## Hinweise zum Umbau

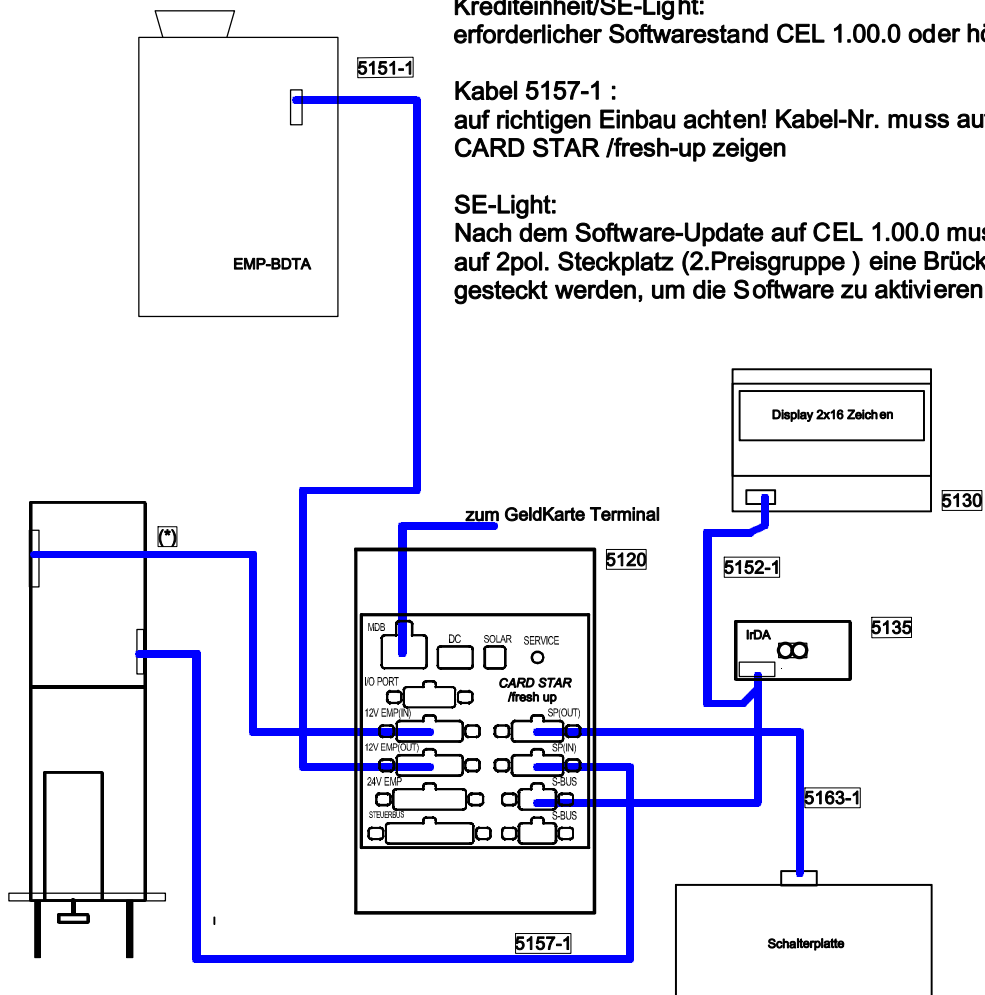
Kabel 5157-1 :  
auf richtigen Einbau achten! Kabel-Nr. muss auf  
CARD STAR /fresh-up zeigen

SE-Light:  
Nach dem Software-Update auf CEL 1.00.0 muss  
auf 2pol. Steckplatz (2.Preisgruppe ) eine Brücke (5164-1)  
gesteckt werden, um die Software zu aktivieren.

(\*) vorhanden, falls nicht 5151-1 verwenden

CARD STAR /fresh-up:  
Softwarestand 1.04.6 oder höher.

Krediteinheit/SE-Light:  
erforderlicher Softwarestand CEL 1.00.0 oder höher
